Service Bulletin

HOOFDGROEP	GROEP	NO.
8	83	7

Achterste glijbus voor het schuifdak

740/760

F. Schuifdak

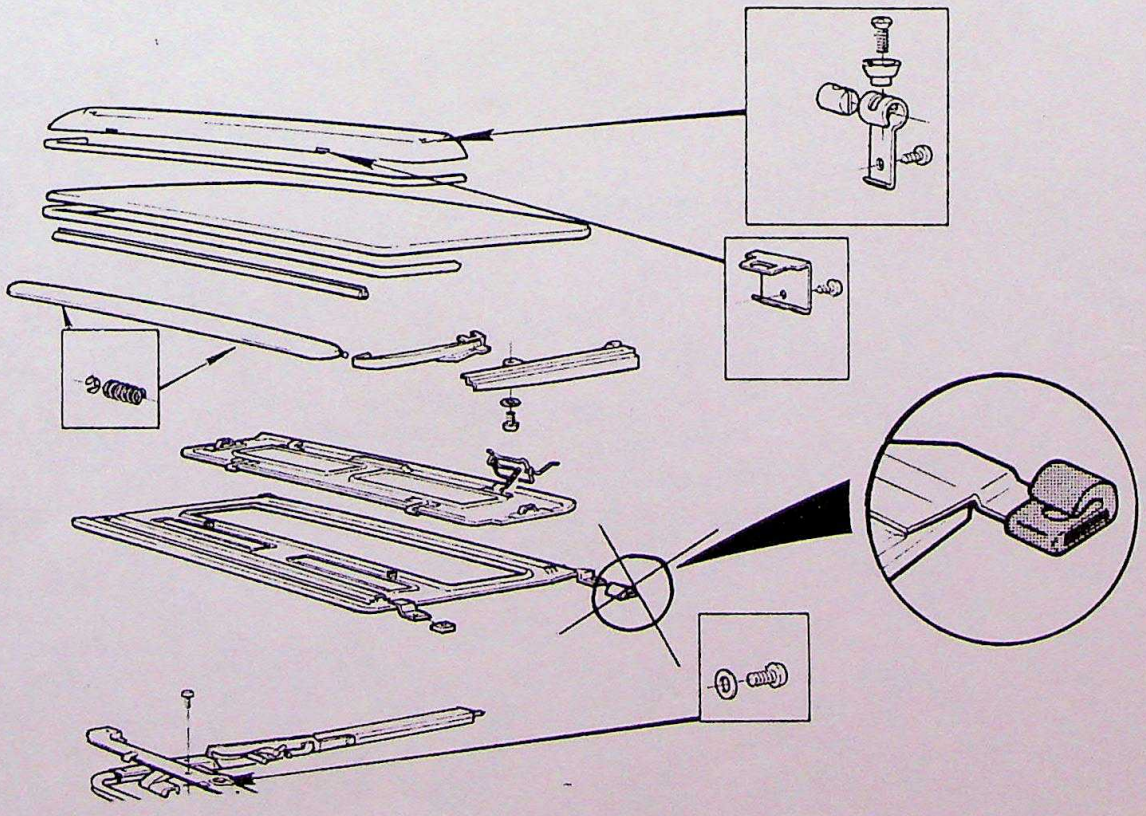
Omgekeerd aangebrachte glijbus

In de afbeelding op pagina 8:39 is de glijbus helaas omgekeerd afgebeeld.
De juiste bevestiging is hieronder afgebeeld.
